V/réf. : DPC : // (corr. S. Duquesne)
DU : 15/PFU/1695903
N/réf. : AA/AH/SBK10006_635_Sainte_Suzanne
Annexe : 1 dossier

Objet : SCHAARBEEK. Avenue Latinis, 50. Eglise Sainte-Suzanne. Demande de permis d'urbanisme portant sur la restauration et la rénovation de l'ancienne chapelle baptismale et du hall d'entrée. Avis conforme de la CRMS.

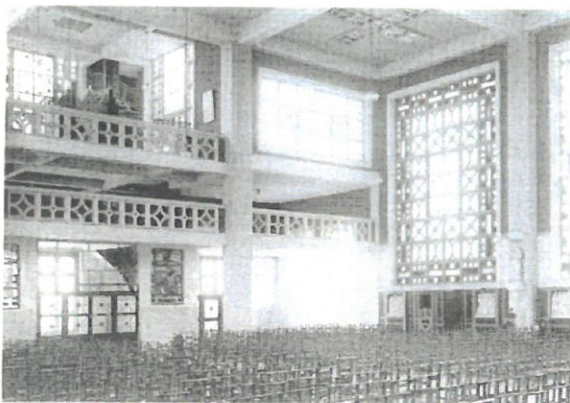
*** Ne pas poser le caisson lumineux au-dessus du sas vers la chapelle.**

Selon la Commission, l'ajout d'un caisson lumineux au-dessus du passage vers la chapelle serait inapproprié sur le plan patrimonial car il mettrait en évidence un aménagement peu intéressant, composé de pièces de récupération (dites claustras).
